Plaats    Hulst  
Datum    4 november 2020

**1 Aanvragen omgevingsvergunning**

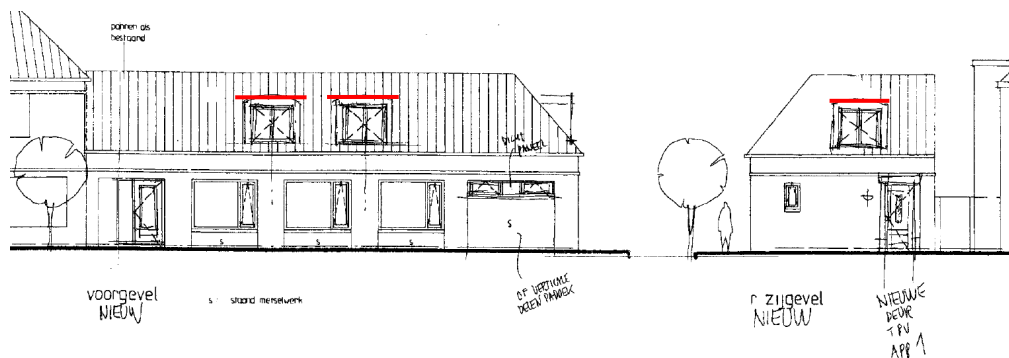
1.8	<p>Adres Omschrijving Dossier Toetsingskader Beoordelingsniveau Bijzonderheden</p>	<p><b>Karel Doormanstraat 29 en 31 te Kloosterzande</b> Het bouwen van twee 2-onder-1 dakwoning 209434, Olo 5551289 NRK, Woongebieden Soepel niveau Plan is al eerder behandeld als schetsplan S/19.00052.</p> <p><b>Conclusie 8 mei 2019</b> Negatief. Voorgevel is onevenwichtig. Door de plaats/uitvoering van ramen, deuren en luifel binnen deze samengestelde voorgevel ontstaat geen overtuigend samenhangend gevelbeeld.</p> <p><b>Conclusie 22 mei '19</b> De architect is bij de vergadering aanwezig en geeft een toelichting op het gemaakte ontwerp. Negatief. Strijdig met redelijke eisen van welstand. De welstandscommissie licht het advies van vorige vergadering toe. De architect gaat een planaanpassing doorvoeren. Wordt vervolgd.</p> <p><b>Conclusie 5 juni '19</b> De architect is bij de vergadering aanwezig en presenteert het gewijzigde ontwerp. De opmerkingen van de welstandscommissie uit de vorige vergaderingen is hierbij verwerkt.</p> <p>Positief. Niet strijdig met redelijke eisen van welstand.</p>

<b>Conclusie 4 nov '20</b>	Positief. Niet strijdig met redelijke eisen van welstand.
